8318

ebmpapst

Due to the discontinuation of an electronic component the fan electronics had to be slightly adapted. Therefore specification figures changed.

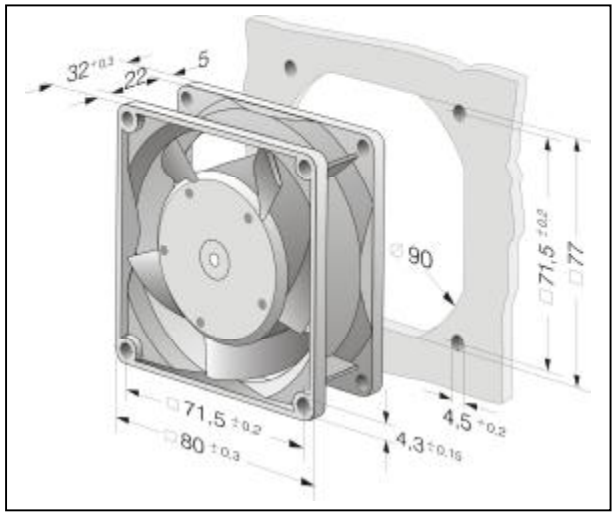
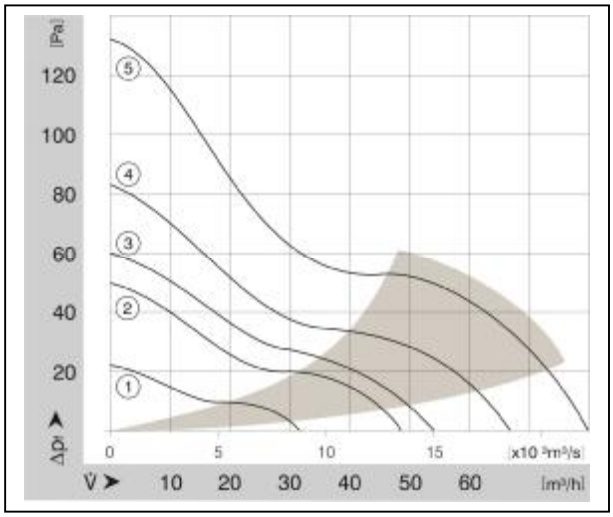
Durch die Abkündigung elektronischer Bauelemente mußte die Elektronik des Lüfter geringfügig modifiziert werden.
Dadurch haben sich Werte des Lüfters geändert.

Identische Abmessungen

Identische Luftleistungswerte

Technische Daten	**Werte bisher Ist/** Current design	**Werte neu /** Adapted Design
Nennspannung / Nominal Voltage	48 Vdc	48 Vdc
Spannungsbereich / Voltage Range	36 ... 56 Vdc	36 ... 60Vdc
Min. Einschaltspannungsanstieg um einen verzögerten Anlauf zu verhindern / required characteristic of the switch-on voltage rise in order to avoid a delayed start up of the fan		100 V/s
Nenndrehzahl / Nominal Speed	3300 rpm	3300 rpm
Volumenstrom / Air Flow m³/h	54	54
Sollwerteingang / Speed Control Input	Kein / no	Kein / no
Signalausgang / Signal Output	Kein / no	Kein / no
Anlaufstrom / Start-up Current	170 mA	180 mA
Leistungsaufnahme / Power Consumption	2,6 W	3 W
Geräusch / Noise (Schalldruck / Sound Pressure)	36 dB(A)	36 dB(A)
Schalleistung / Sound Power	5,2 Bel	5,2 Bel
Zulässige Umgebungstemperatur / Temperature Range	-20°C ... +75°C	-20°C ... +75°C
Lebensdauererwartung / Life expectancy L10 @ 40°C	70000	70000
Lebensdauererwartung / Life expectancy L10 @ max. Temp.	27500	27500
